Projecte de decret de modificació del manual operatiu de l'Ordenança de terrasses, aprovat per Decret d'Alcaldia de 26 de febrer de 2015

El contingut de la proposta de modificació del manual operatiu de l'Ordenança de terrasses, que es presenta, afecta els següents apartats:

**si la SUPERFÍCIE TERRASSA = N mòduls + $2/3$ mòdul (o superior),
aleshores SUPERFÍCIE TERRASSA = N mòduls + 1**

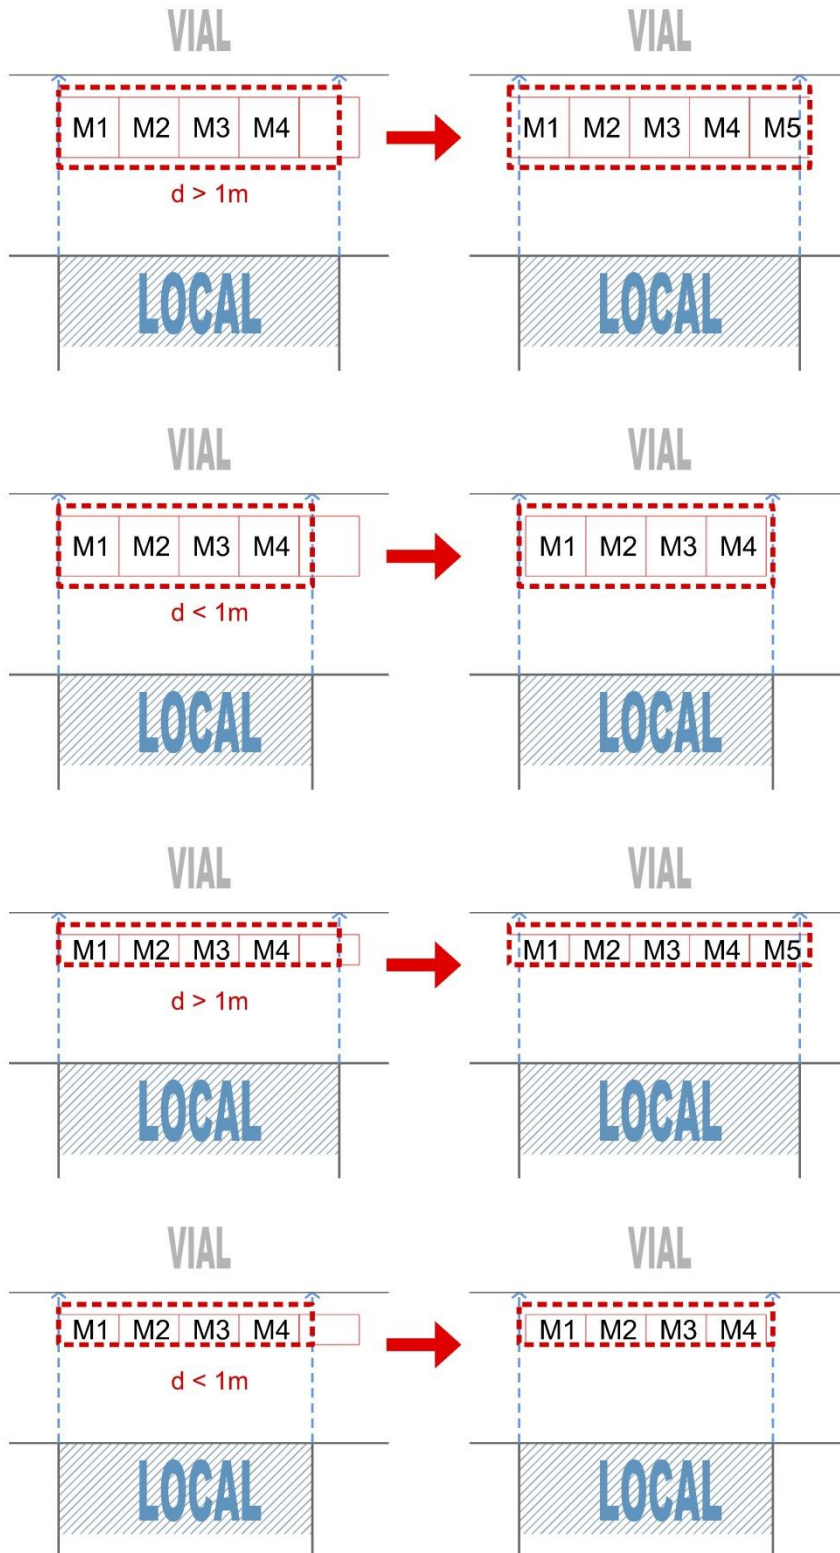
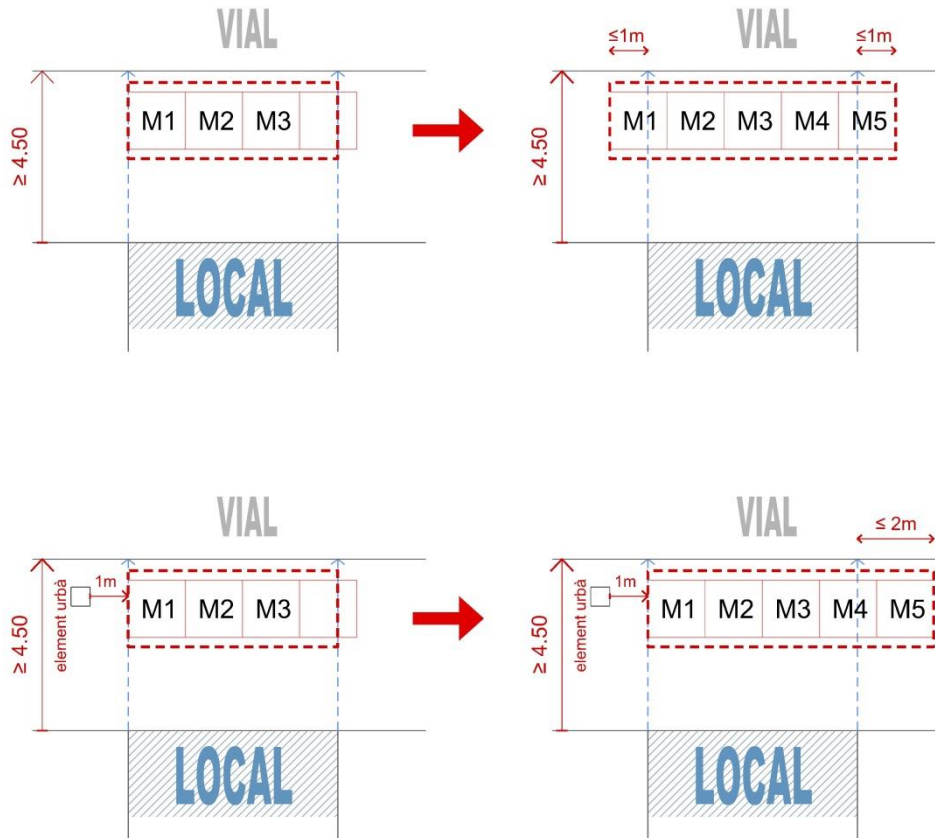
Es contempla una tolerància relativa a la longitud màxima de la terrassa:

En cas que la superfície de terrassa permeti N mòduls + $2/3$ de mòdul (o superior), s'arrodonirà la fracció a l'alça, sempre que la distància per col·locar un mòdul més no superi els 0,50 m.

Exemple: respectant les totes distàncies reguladores de l'Ordenança, dins la superfície de terrassa resultant hi caben 4 mòduls bàsics + $3/4$ de mòdul bàsic. Aleshores la llicència serà per a 5 mòduls bàsics.

Si està situada en un cordó de serveis d'aparcament en línia serà de mínim 4,4m i màxim de 10,5m.

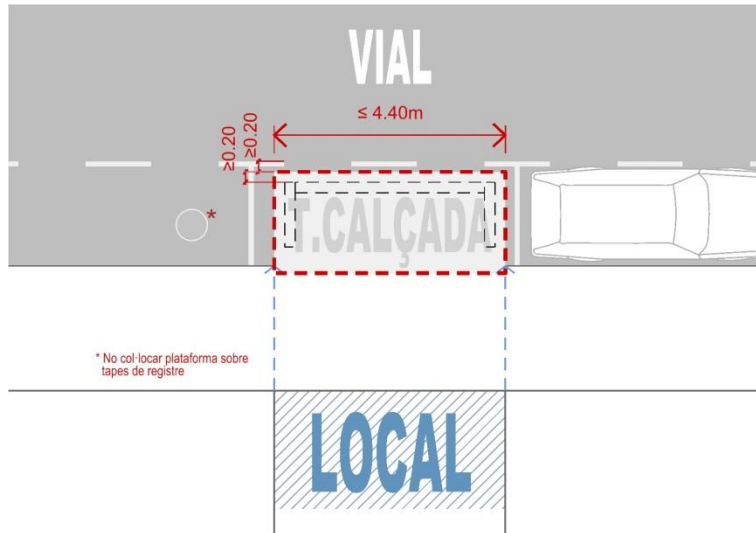
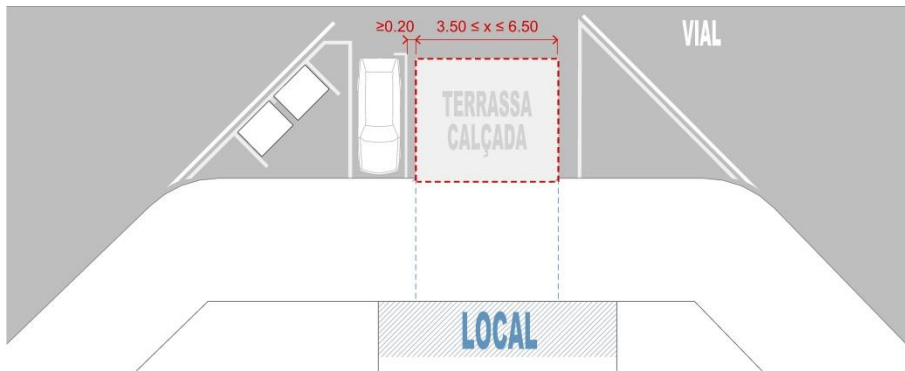
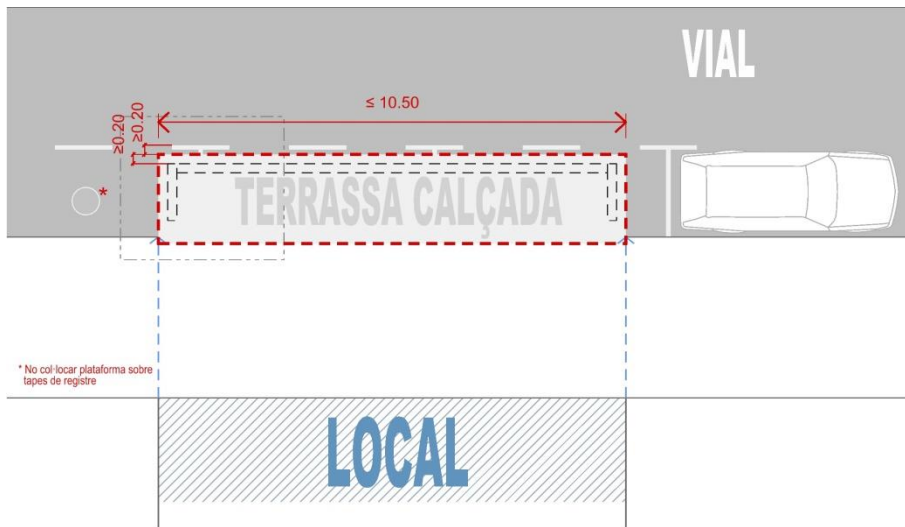
La longitud orientativa de la plataforma:

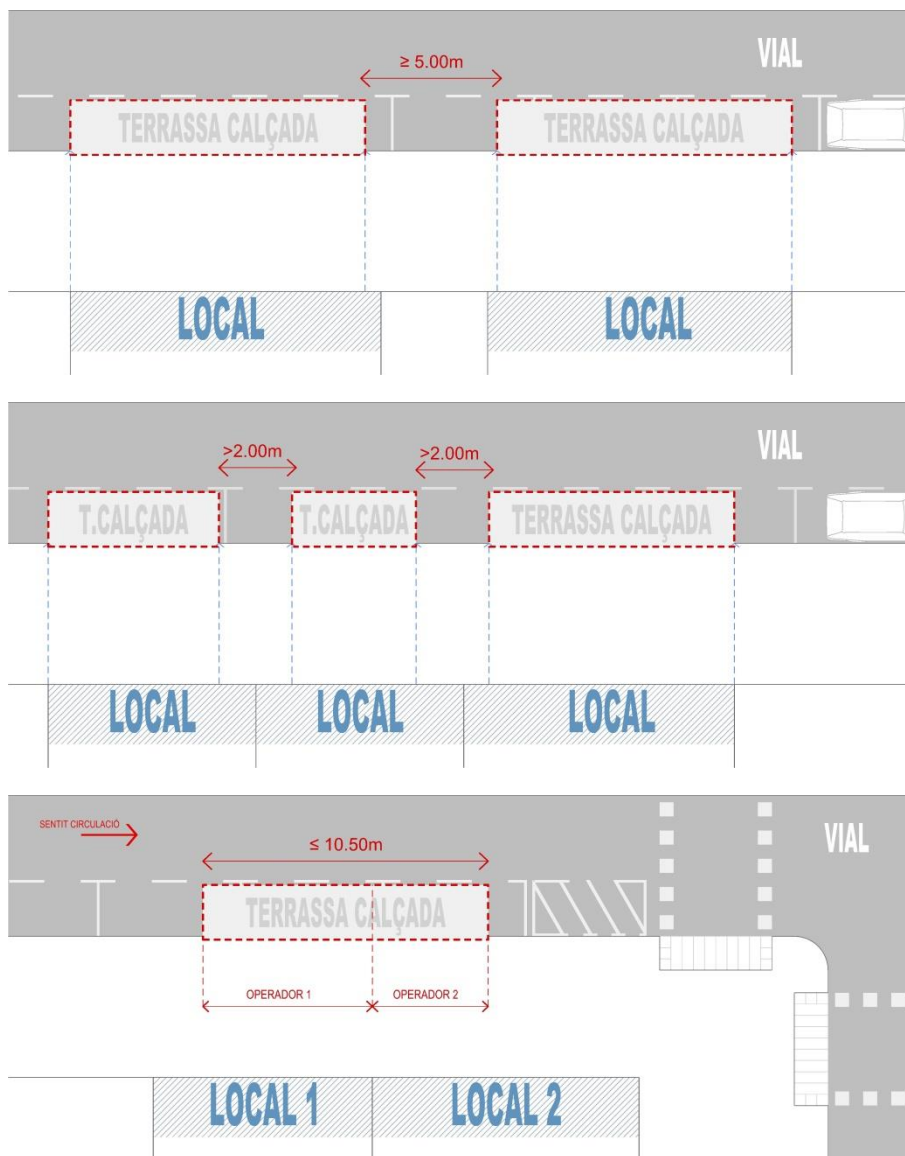
La terrassa a calçada podrà admetre el seu desplaçament sempre i quan es mantingui part de la terrassa dins la projecció del front del local i podrà ocupar el front d'accessos veïns. En cap cas s'admetran terrasses desvinculades dels locals.

SITUACIÓ GENERAL	SITUACIÓ ESPECIAL (ESTABLIMENTS CONFRONTATS) <i>(art. 9)</i>
<p><i>En els casos estàndard, la terrassa a calçada s'haurà d'instal·lar davant del local i centrada.</i></p>	<p><i>Per raons de bon manteniment de la via pública, cal evitar les tirades excessivament llargues de plataformes d'ampliació. És per això que s'han d'evitar plataformes de més de 10,50 m</i></p> <p><i>Es recomana deixar una distància sense ocupar de 5m entre plataformes contigües. Excepcionalment, en terrasses molt properes i a falta d'espai, es podrà reduir a un mínim de 2m. Quan no sigui possible, els operadors podran compartir una mateixa plataforma o bé dues plataformes totalment annexes del mateix model i aparença, tal i com s'indica en l'apartat anterior, que orientativament tindrà una longitud màxima de 10,50m.</i></p>
